LICITACIÓN PÚBLICA N° 117/2014

“ADQUISICIÓN DE EQUIPOS DE ACCESO Y SEGURIDAD Y PROVISIÓN DE SERVICIOS COMPLEMENTARIOS”.

ACLARACIONES A CONSULTAS REALIZADAS POR EMPRESAS INTERESADAS

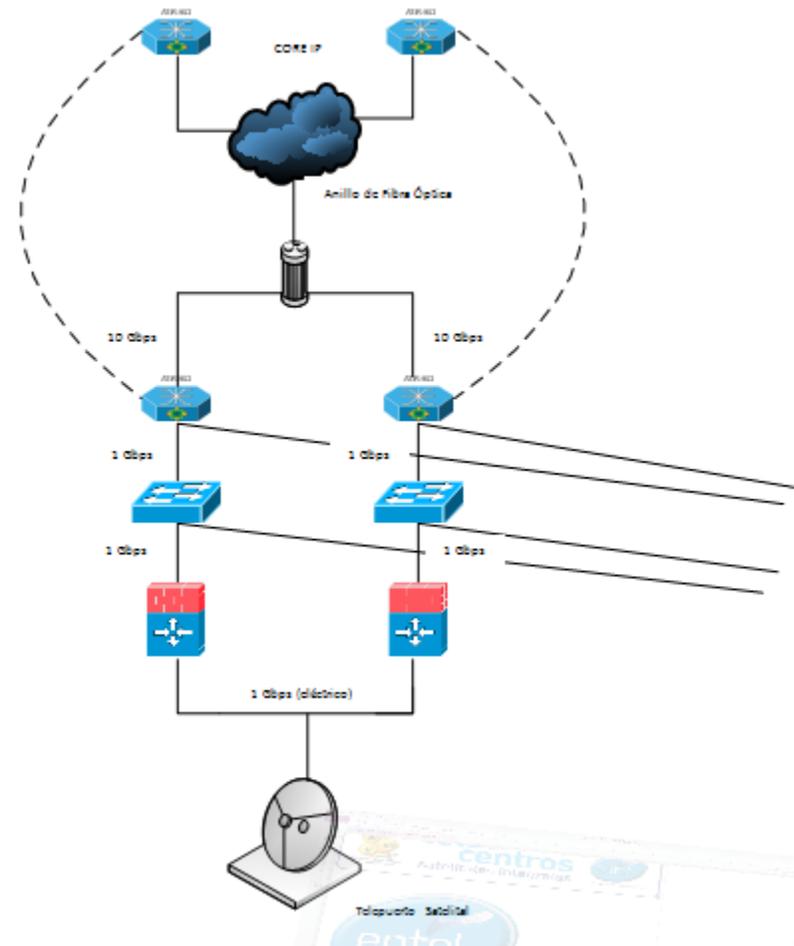
<p>5</p>	<p>En la página 14, el punto 1 del Título Sistema de Gestión, requiere la provisión de las licencias necesarias para Cisco Prime Performance 4.1.</p> <p>Consulta: Favor aclarar si se trata de Cisco Prime Performance Manager. Si es así, es correcto asumir la versión 1.4?</p>	<p>ENTEL S.A. confirma que se requiere la provisión de licencias para el Cisco Prime Performance Manager, versión 1.4</p>
<p>6</p>	<p>En la página 15, el punto 2 del Título Características de la Solución, requiere que el oferente realice el diseño para la implementación y presente el layout de la misma.</p> <p>Consulta: Dado que para esto es necesario conocer contra que equipos se conectarán los equipos a ser provistos y las interfaces que se necesitarán; es posible que Entel proporcione la topología de la red para la conexión?</p>	<p>El esquema de la red que Entel espera recibir es el siguiente:</p>
